NOTAT

Oppdrag:	E. 6 Rostad - Håggån	Dato:	09.05.2016		
Oppdragsgiver:	Statens vegvesen Region midt Vegseksjonen	Oppdragsnr:	Ud668A		
Planfase:	Byggefase	Geot. kategori:	2	Dokumentnr.:	GEOT-N03
Kommune:	Melhus	Vegnr:	E6	Arkivkode:	470
UTM 33 ref:	N7002144, Ø261394	EUREF89	HP: 06	Km: 5,325	Ant. vedlegg: 8
Utarbeidet av:	Rikke N Bryntesen	Sign.:			
Kontrollert av:	Gunnar Djup	Sign.:

E6 Rostad - Håggån Vurdering av utvasking og overflateglidning i nyetablert anlegg

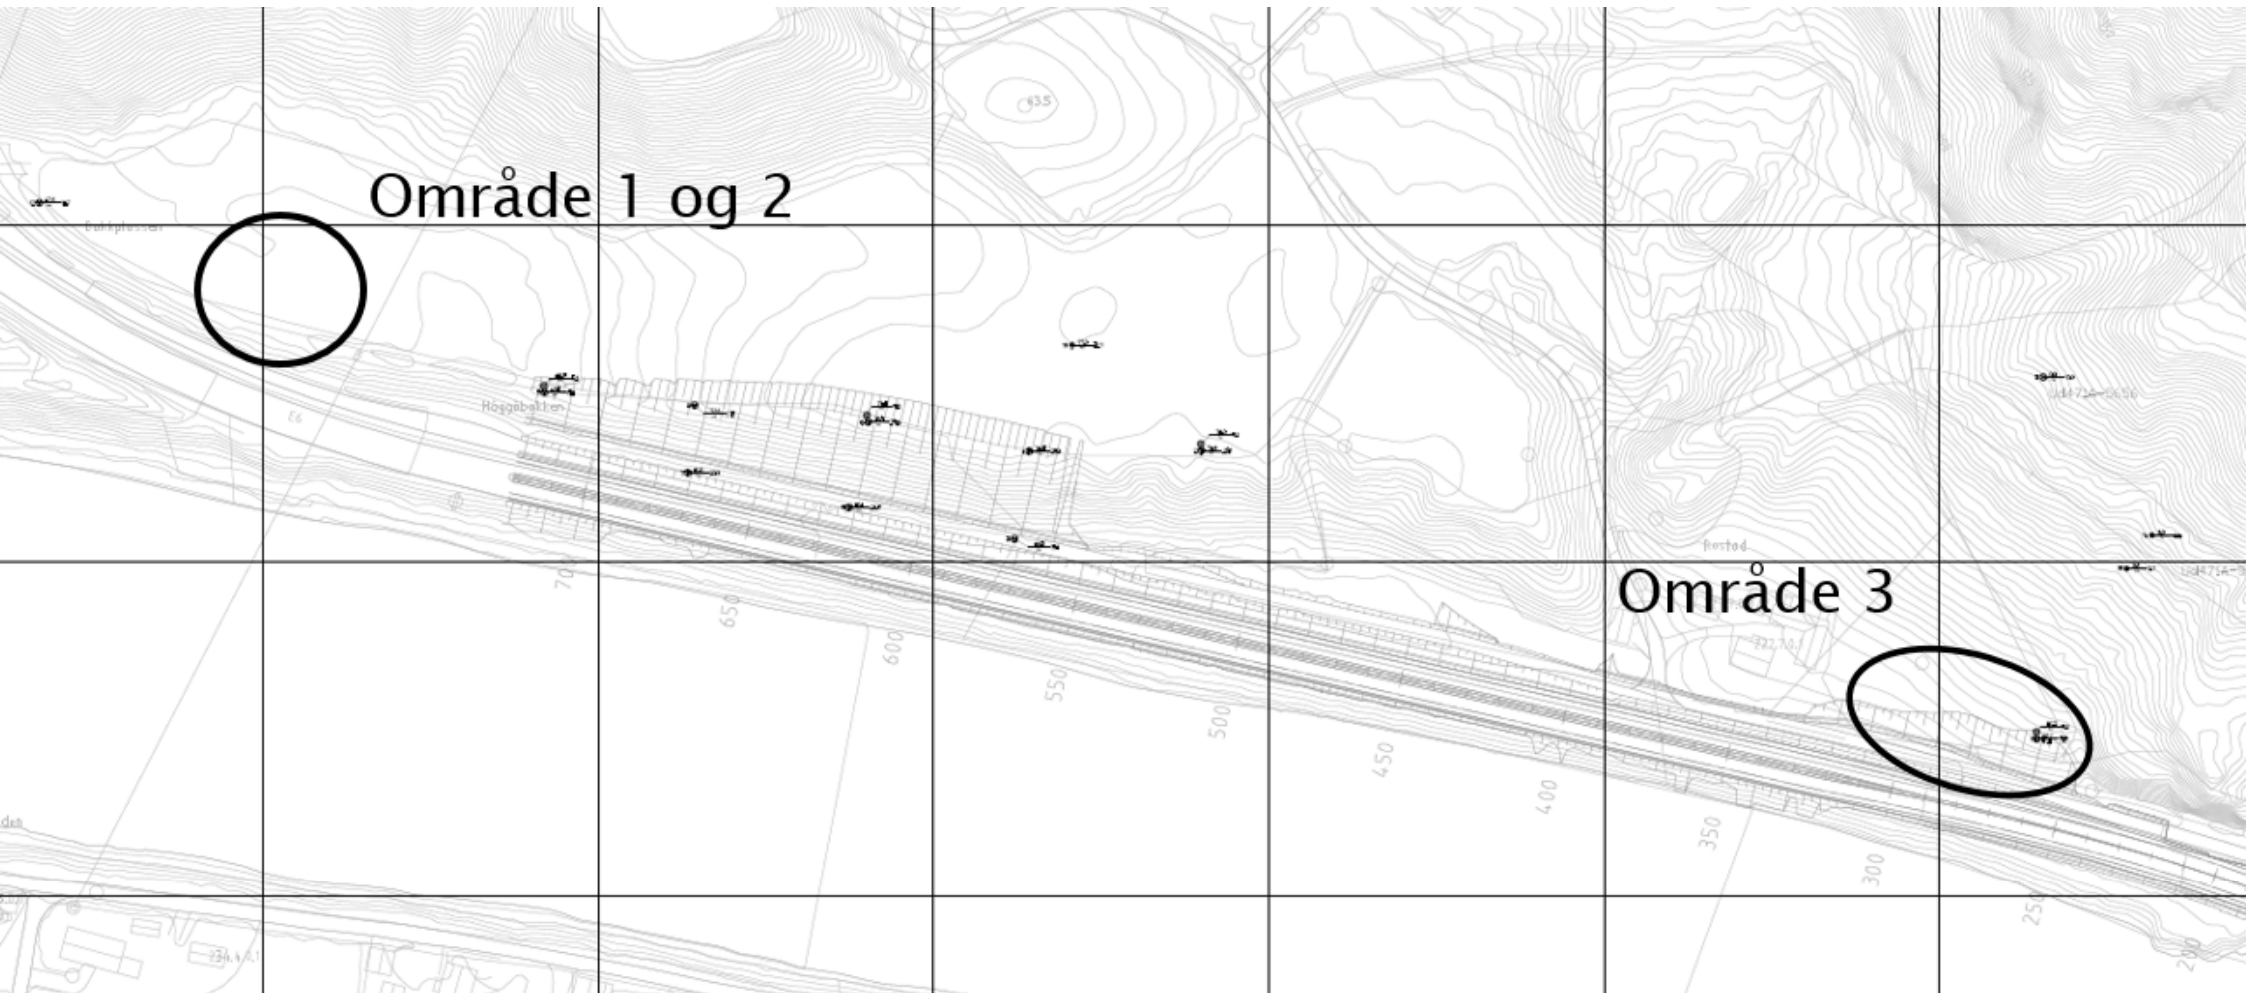
Som fremgår av bildene i bilag 3 og 4 er det utvasket løsmasser fra skjæringen i område 1 og 2. Massene i dette området er silt og finsand (basert på visuell vurdering under befaring).

Årsaken til utvaskingen er vurdert som stor vannføring i drenerende masser. Et søkk i terrenget, indikert på kartet i bilag 2 kan potensielt føre store vannmengder ned i området i perioder med snøsmelting og nedbør.

Alternativt kan det i områdene indikert i bilag 3 og 4, plastres som vist i prinsippsskisse i bilag 6. Ved bruk av fiberduk må denne ha gode drens-egenskaper for å unngå tetting av duken. Det anbefales også å legge skråningen med slakere helning, fortrinnsvis 1:3. Grøften må renskes for utvaskede masser.

Område 1

Mindre utvasking

Område som anbefales masseutskiftet

Område 2

Mindre utvasking

Bilag 5

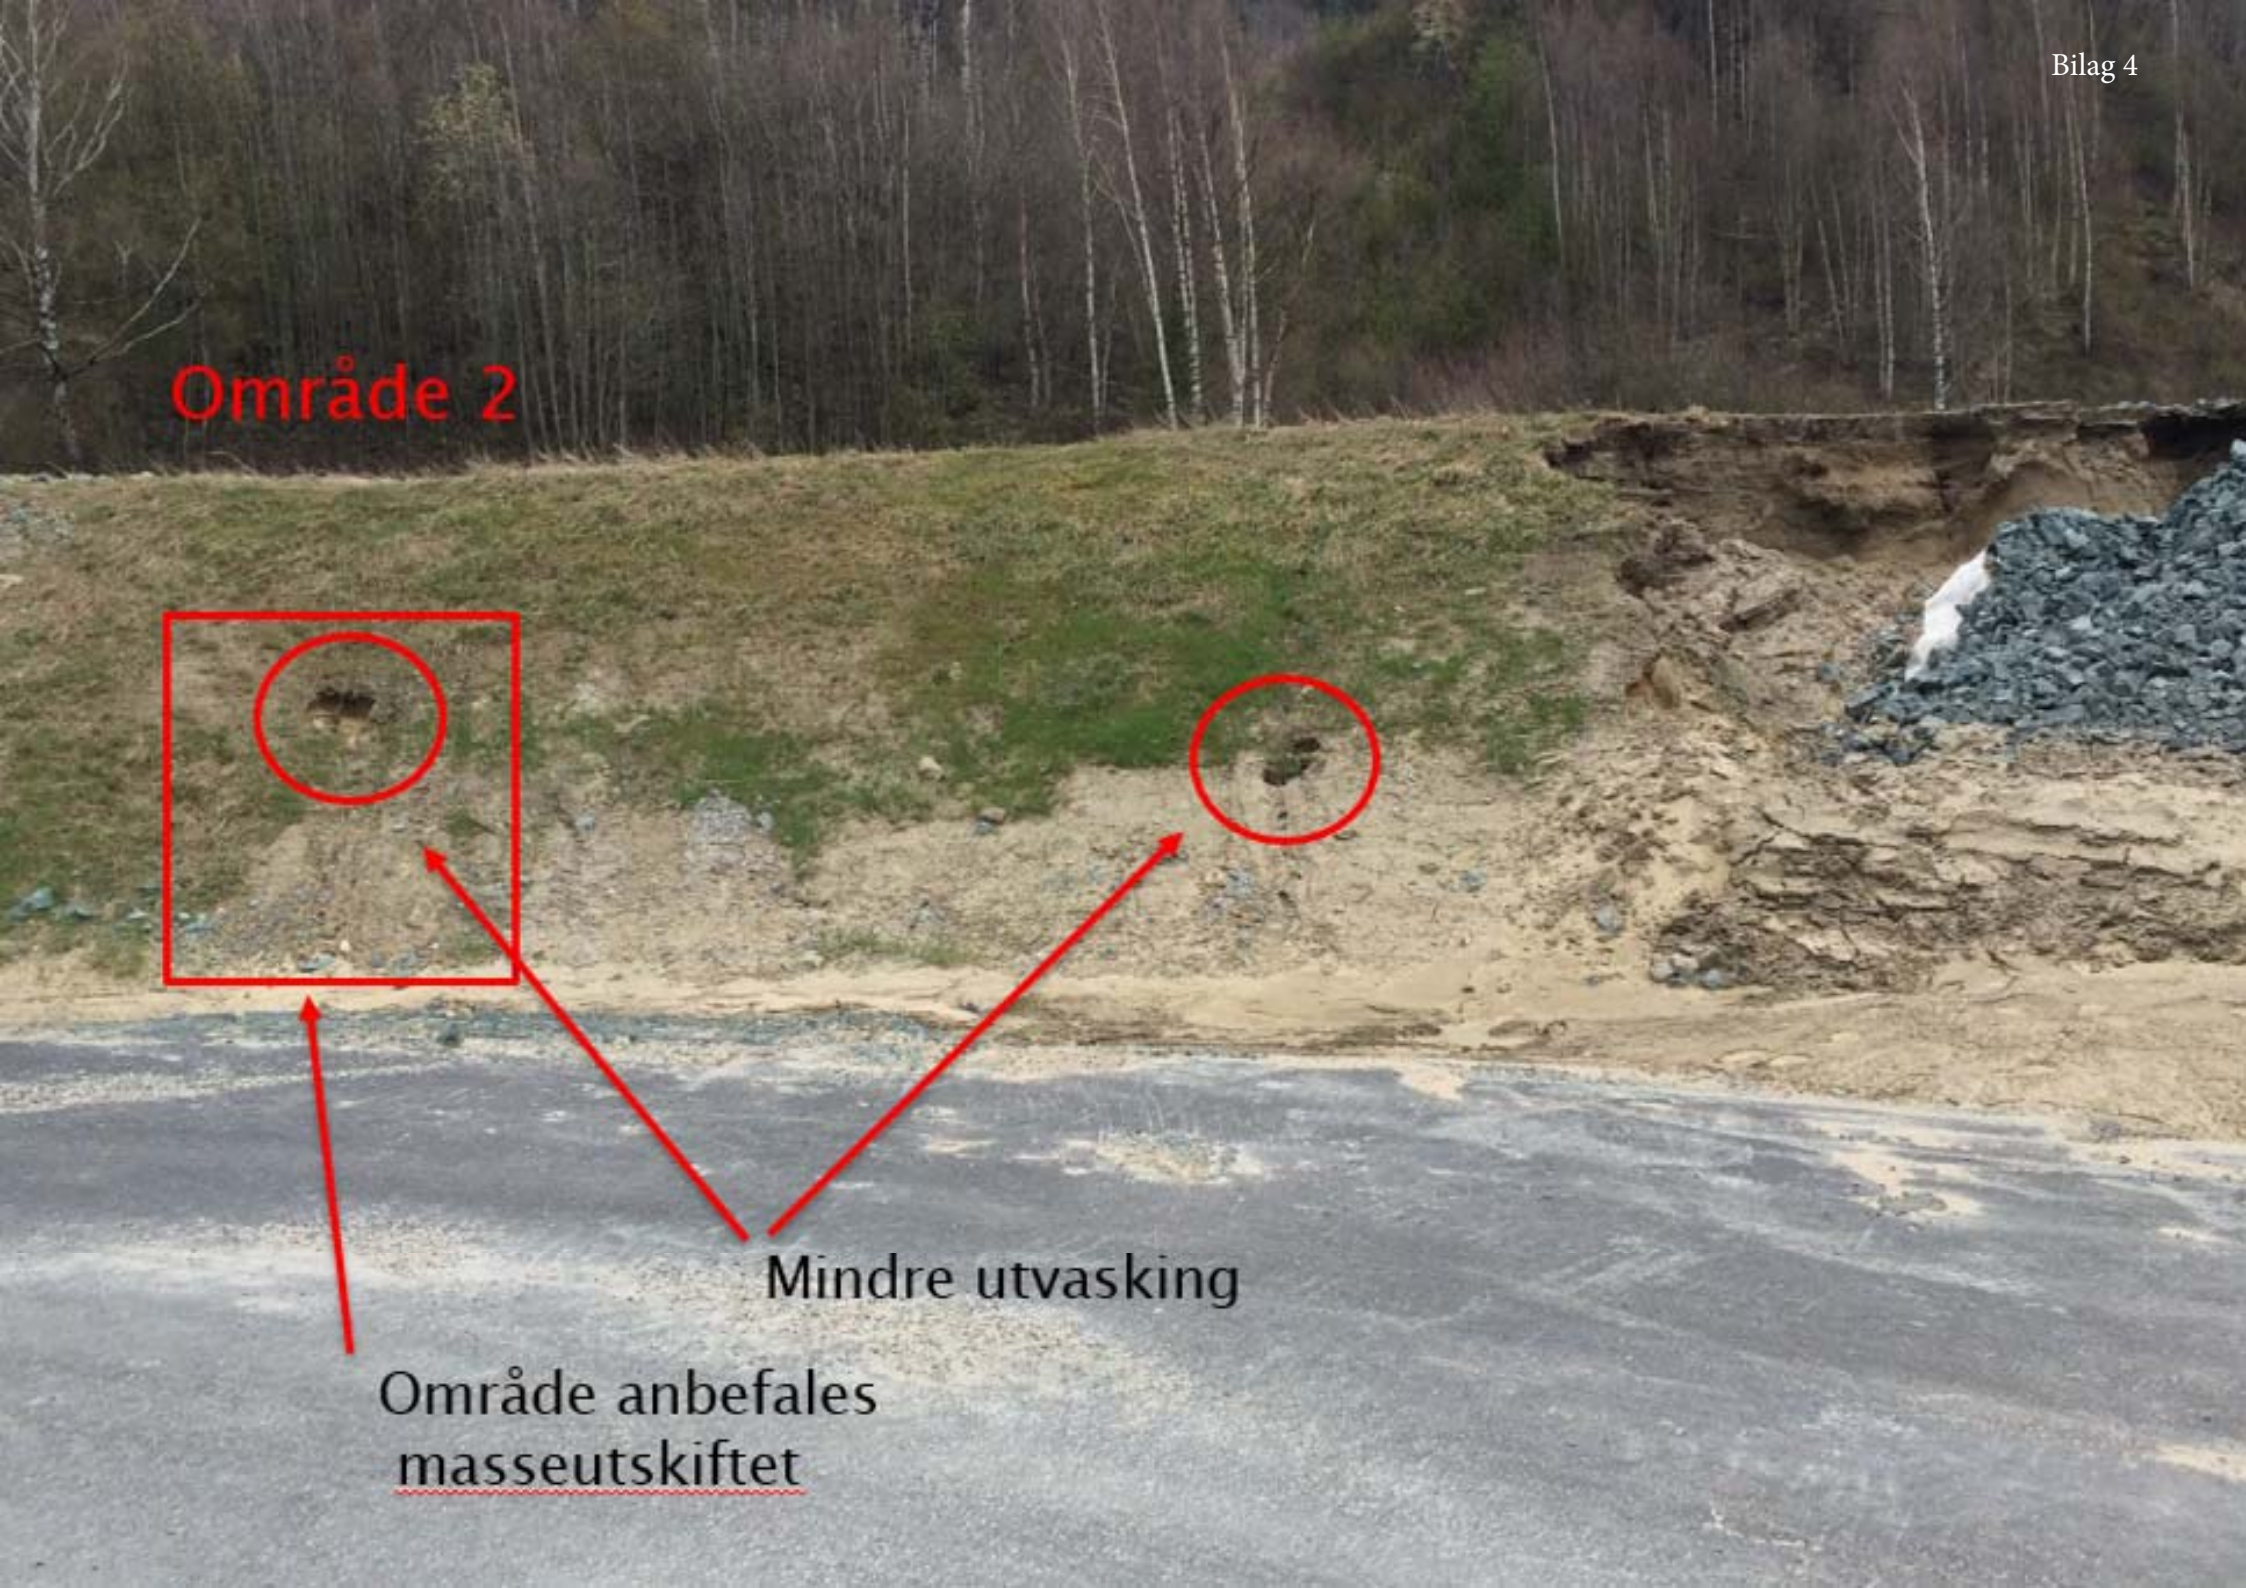
Bilag 5 viser bilde av overflateglidning. Visuell vurdering, sondering og prøvetaking viser at massene består av sandig leirig silt, se bilag 7.

Overflateutglidningen er antatt forårsaket av nedsatt fasthet i sjikt parallelt med skjæringen grunnet tining av tele og nedbør, se bilde i bilag 5. Bildene indikerer at utglidningen hovedsakelig berører øvre del av skjæringen. Sondering 1 i rapport Ud668Ar03_2013116014-002 indikerer noe lavere fasthet i de øvre 2 m med noe fastere masser i dybden i den aktuelle skjæringen, se bilag 7.

Det anbefales også her å masseutskifte, tilsvarende løsningen i bilag 6. Massene som har begynt å sige fjernes før det bygges opp med velgradert sprengstein. Alternativt kan det benyttes armeringsnett for å hindre erosjon og remskynne vekst ved tilsåing, ved valg av denne

Område anbefales
masseutskiftet

Område 3

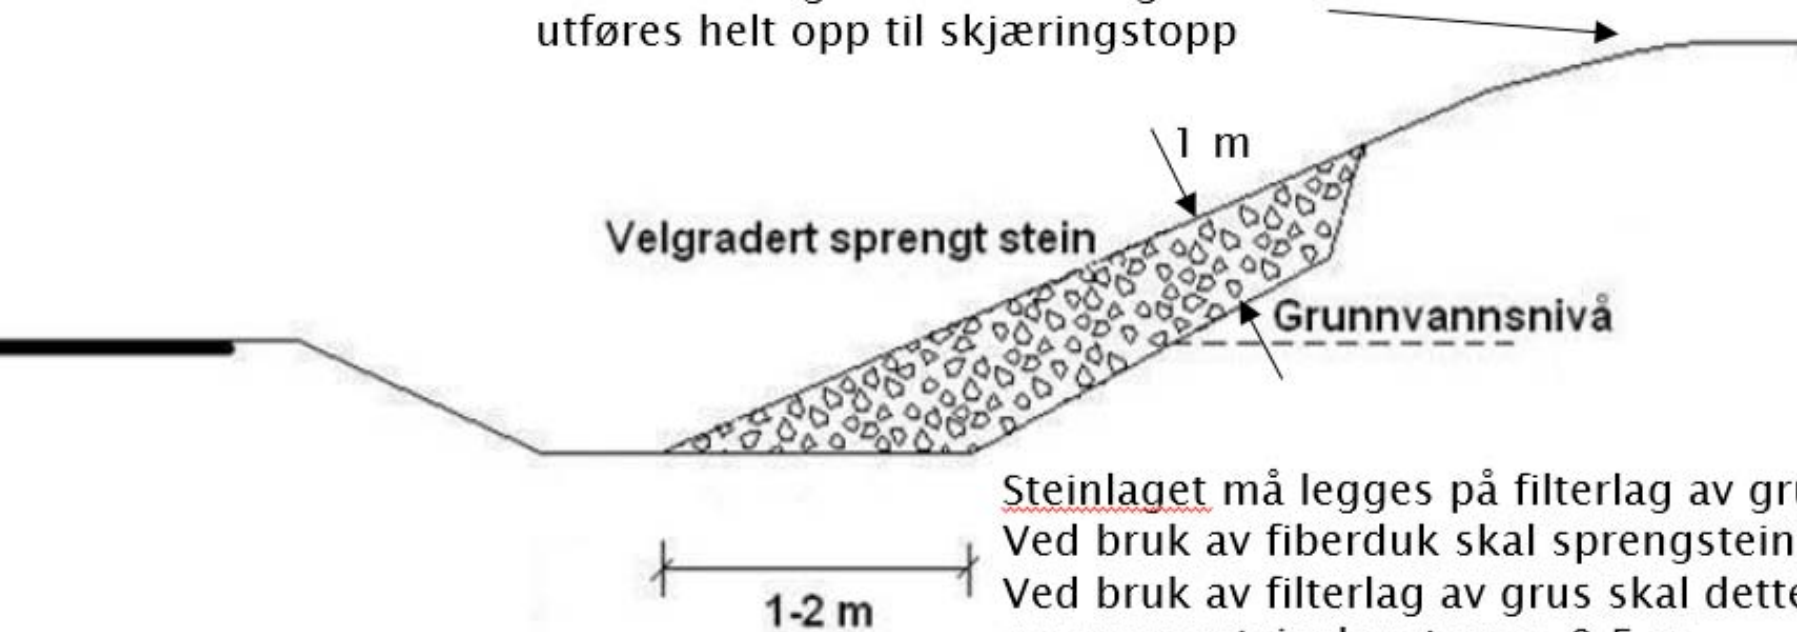
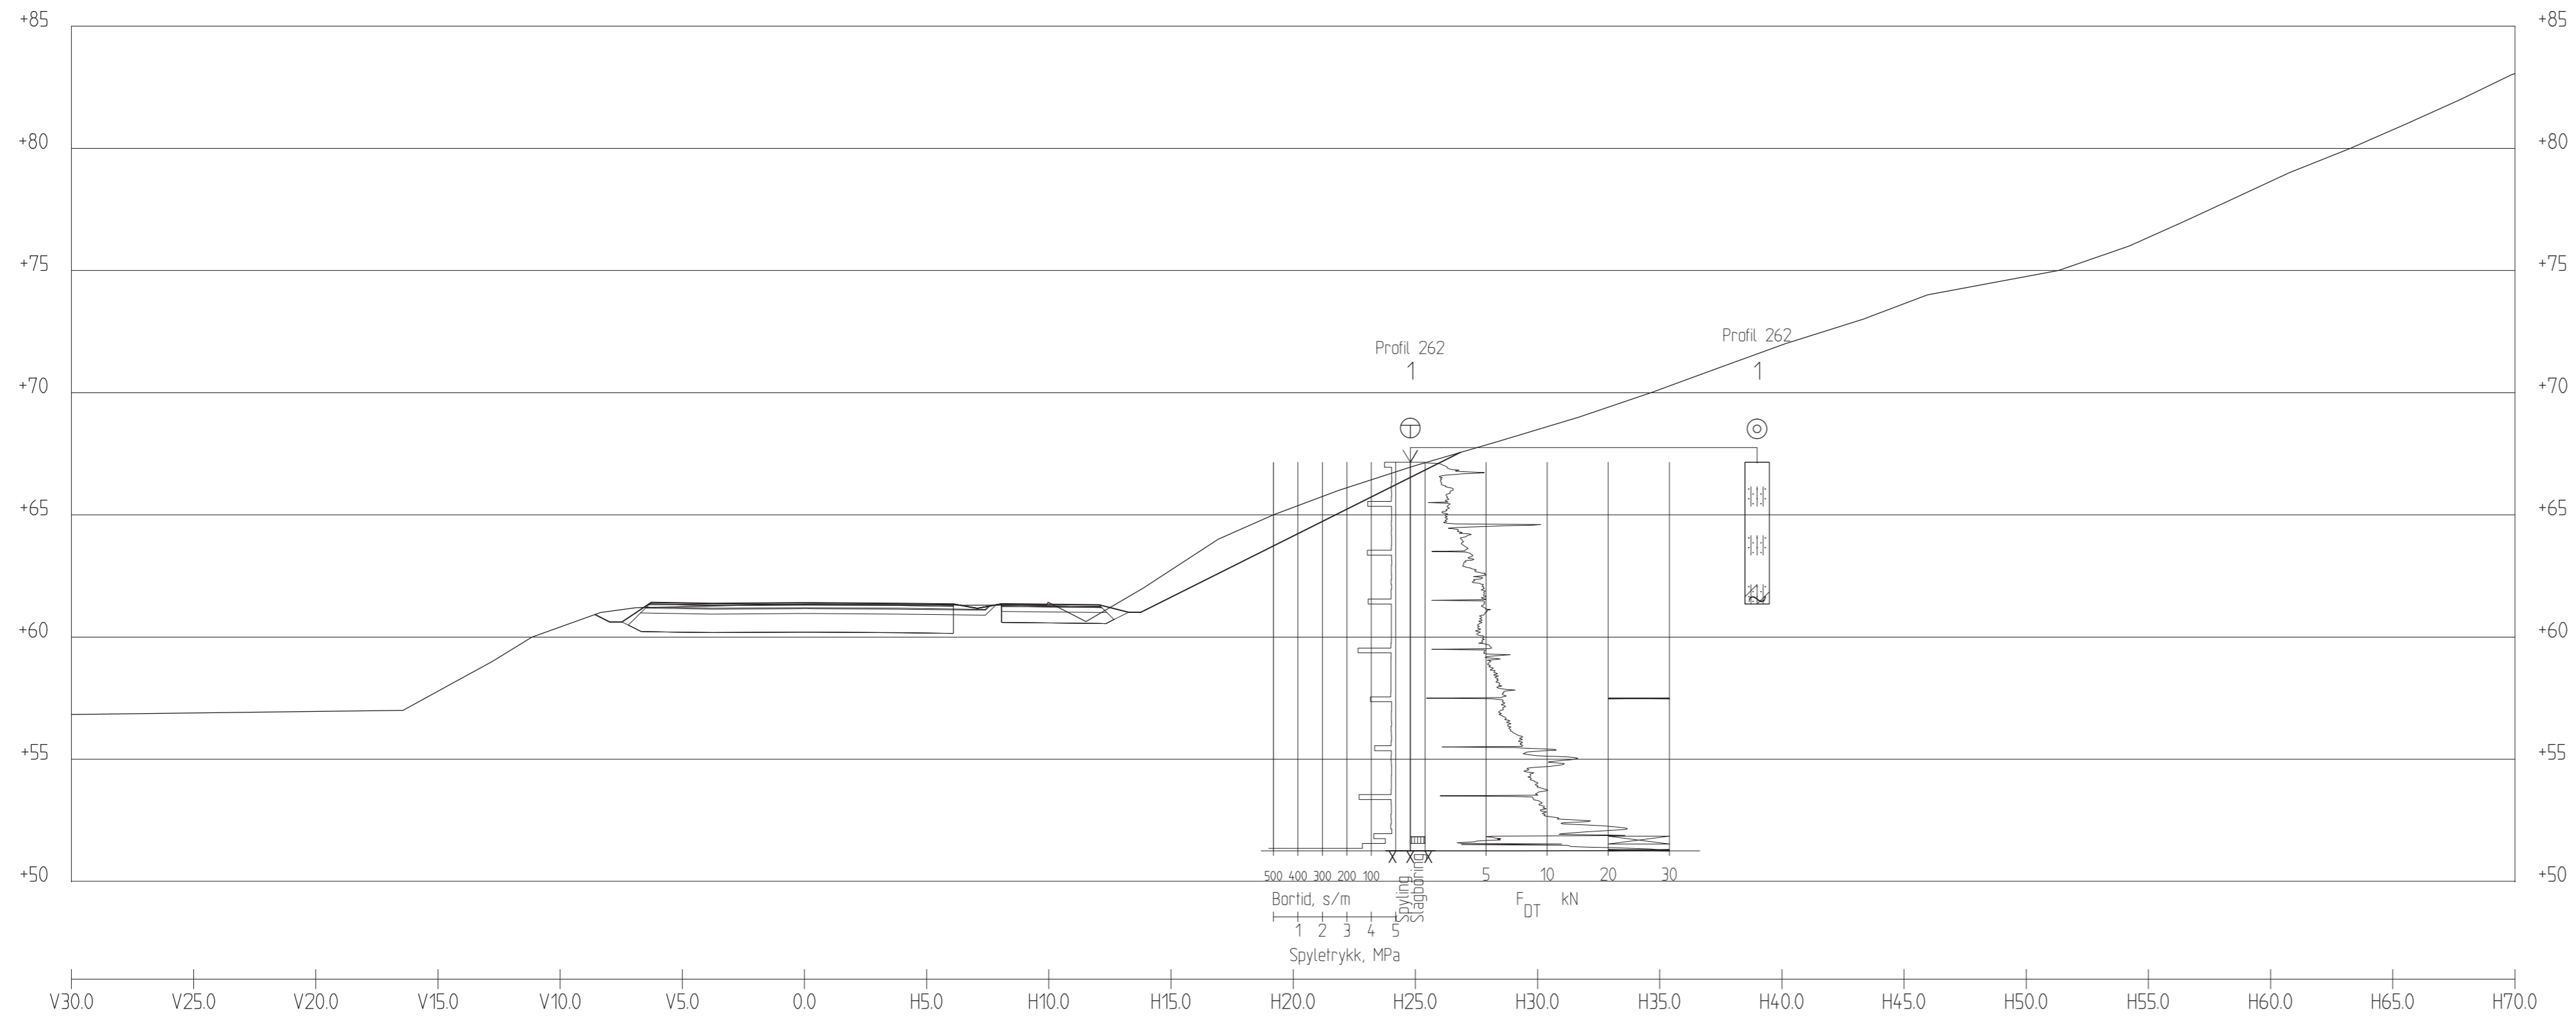
I område 1 og 3 må utskiftingen utføres helt opp til skjæringstopp

Steinlaget må legges på filterlag av grus eller fiberduk. Ved bruk av fiberduk skal sprengsteinslaget være 1 m tykt. Ved bruk av filterlag av grus skal dette være 0,5 m og sprengsteinslaget være 0,5 m. Det kan også benyttes stedige grusig/sandige masser i det 0,5 m tykke gruslaget. Ved bruk av fiberduk må denne ha gode drens-egenskaper.
